9Q-0185-2

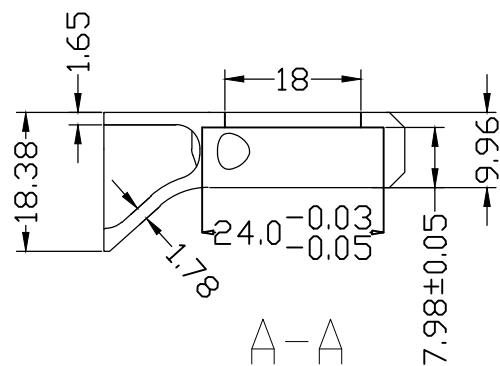
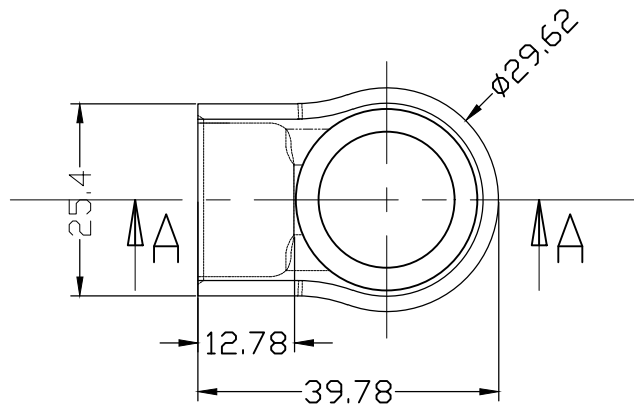
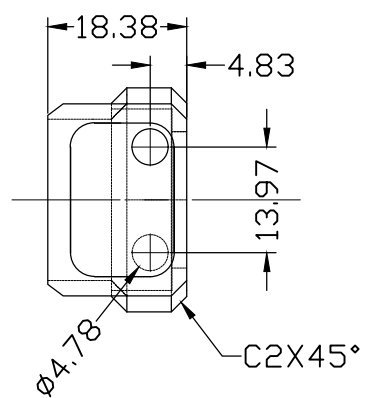
注：用JD-9Q-0185改培林孔, 注意培林孔的公差
